ZONIZZAZIONE ACUSTICA COMUNALE
DI REGGIO EMILIA

Relazione illustrativa Proposta di Variante 2020-1

1. CONTENUTO DELLA VARIANTE “BRETELLA DI COLLEGAMENTO TRA CANALI/VIA DEL BURACCHIONE”

Illustrazione 2: ZAC -Tavola Z4 Sud - estratto proposta di modifica

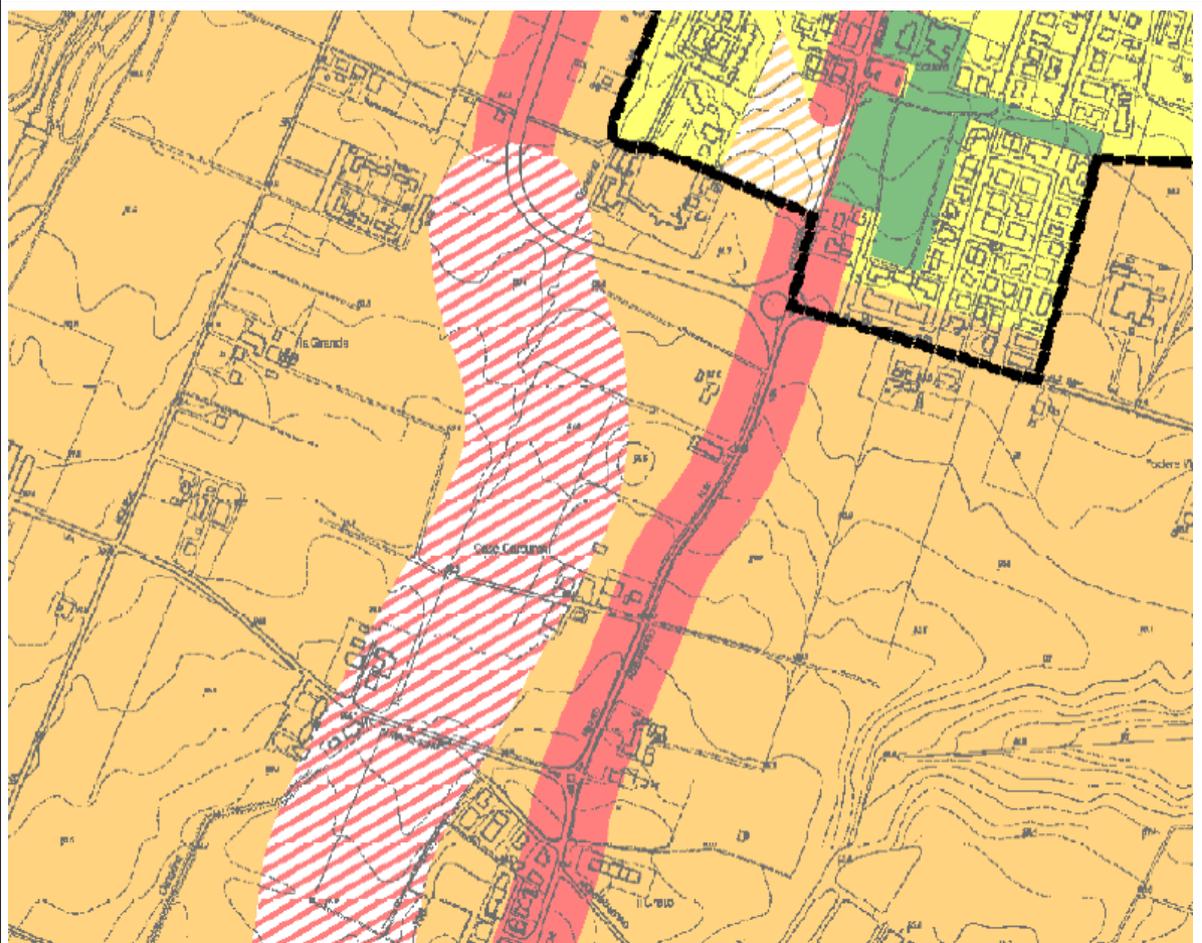
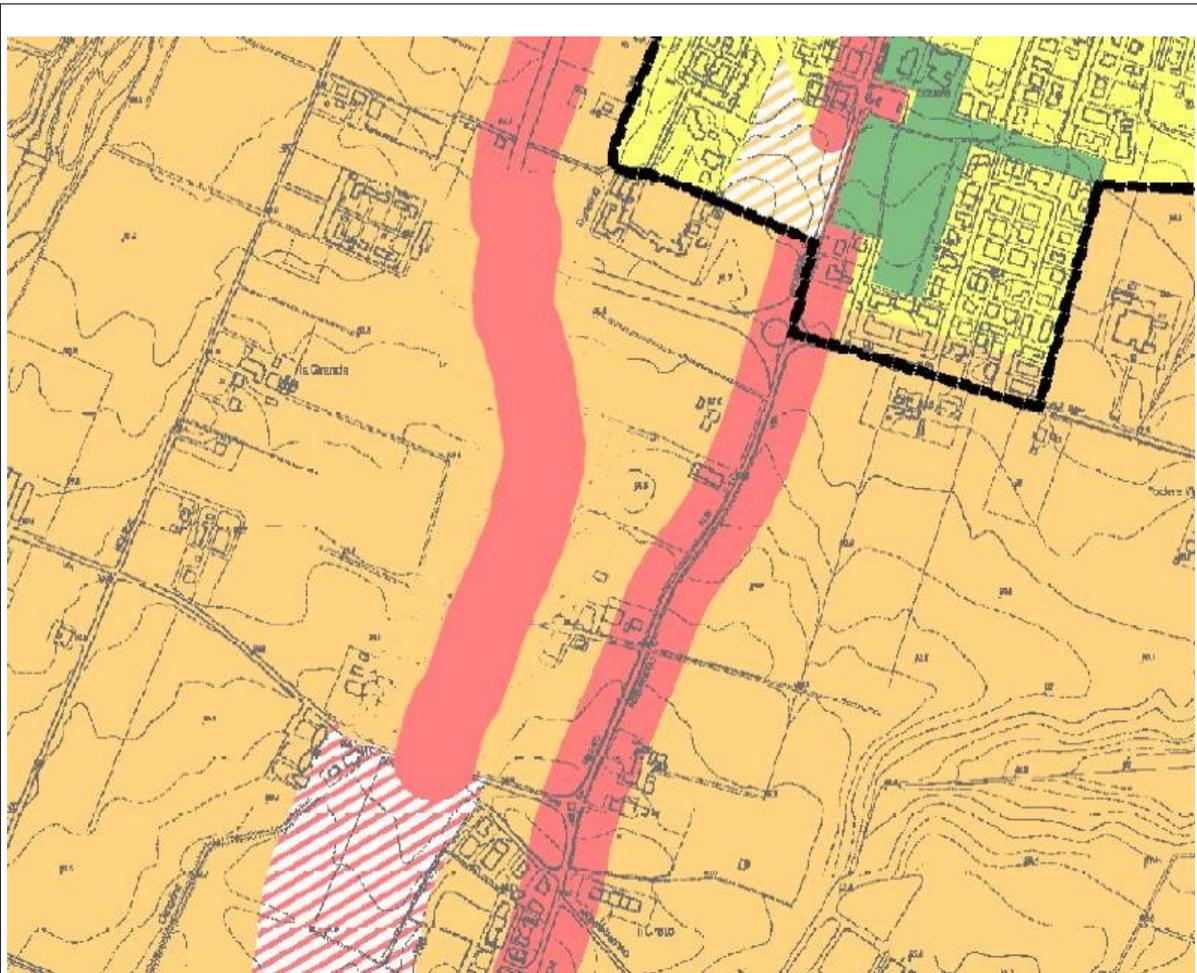
Pertanto si ritiene opportuno modificare la cartografia della Zonizzazione Acustica Comunale per il tratto del progetto proposto (tra la variante di Canali all’altezza della curva di immissione della variante sulla rotatoria di via S. Marco e via del Buracchione) da “Classe Acustica IV di progetto” a “Classe Acustica IV – Aree di intensa attività umana” rientrando in questa classificazione le aree in prossimità di strade di grande comunicazione.

La Classe Acustica IV verrà estesa ad una fascia di 50 m per lato rispetto al margine stradale comprensivo anche delle rotatorie di collegamento.

La presente proposta di Variante prevede la modifica degli elaborati “Z4 – Classificazione acustica del territorio”, in particolare della sola tavola “Z4 Sud - Classificazione acustica del territorio”, con il passaggio del tratto oggetto di variante da Classe Acustica IV di progetto a Classe Acustica IV ricomprendendo una fascia di 50 m per lato rispetto al margine stradale.
